Plan - Vorentwurf - Südlich Haroldstraße (03/034) -

hier: Beteiligung gem. § 4 Abs. 2 BauGB

Nachstehend erhalten Sie die Stellungnahme des Amts für Umwelt- und Verbraucherschutz zu o.g. Bebauungsplanverfahren mit der Bitte, die Inhalte im weiteren Verfahren zu berücksichtigen bzw. in den Umweltbericht zum Bebauungsplan zu übernehmen.

Abb. 1: Darstellung des Planfalls

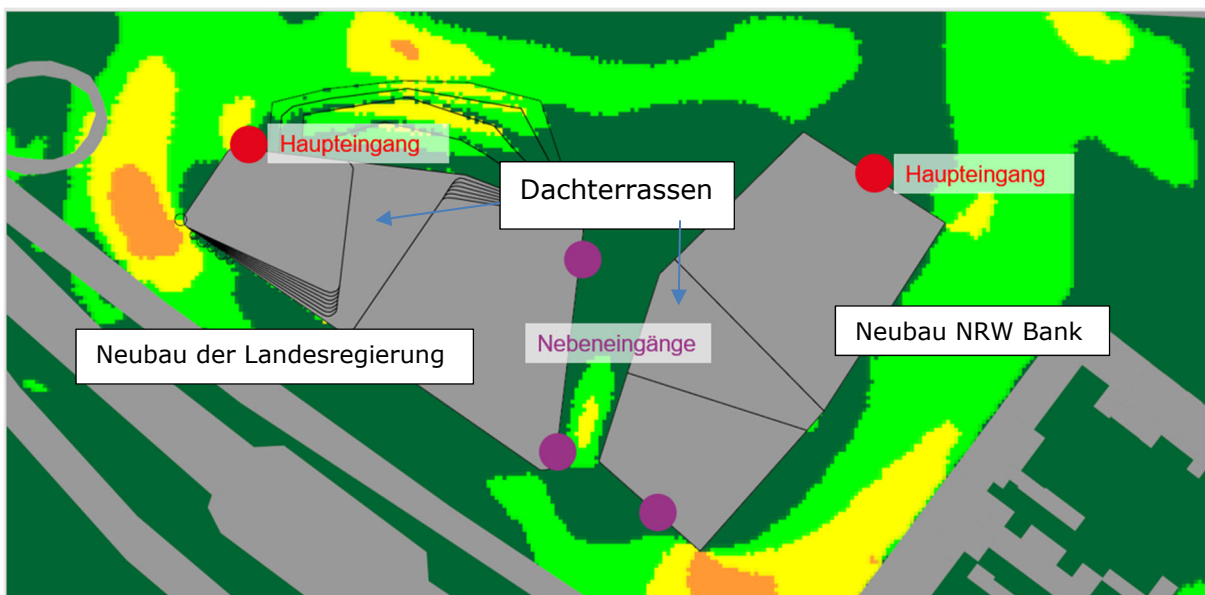
- Im Planfall sind mit den geplanten Hochhäusern teilweise erhöhte Böigkeiten zu erwarten (siehe Abb. 1). Das trifft überwiegend den südöstlichen und südwestlichen Bereich des Plangebietes an den Gebäudeecken der geplanten Hochhäuser. Dort sind flächig der Windkomfortbereich D abgeleitet. Solche Bereiche sind noch als Wegverbindungen nutzbar, dauerhafte Verweilmöglichkeiten oder Gebäudezugänge sind in diesen Bereichen nicht mehr möglich.

- Für die übrigen Freiflächen des Plangebietes wird überwiegend die Windkomfortklasse A und den damit verbundenen Nutzungsmöglichkeiten ausgewiesen.
- An der geplanten Dachterrasse am Neubau der Landesregierung sind im südlichen Bereich Windkomfortklassen C und D dargestellt (siehe Abb. 1). Diese Klassen sollten verbessert werden, indem eine Windschutzhecke errichtet wird. Die Entschärfung des kritischen Windkomfortbereichs kann mittels bis zum Boden reichenden bis zu 4 m hohen Vegetationspflanzungen erzielt werden.
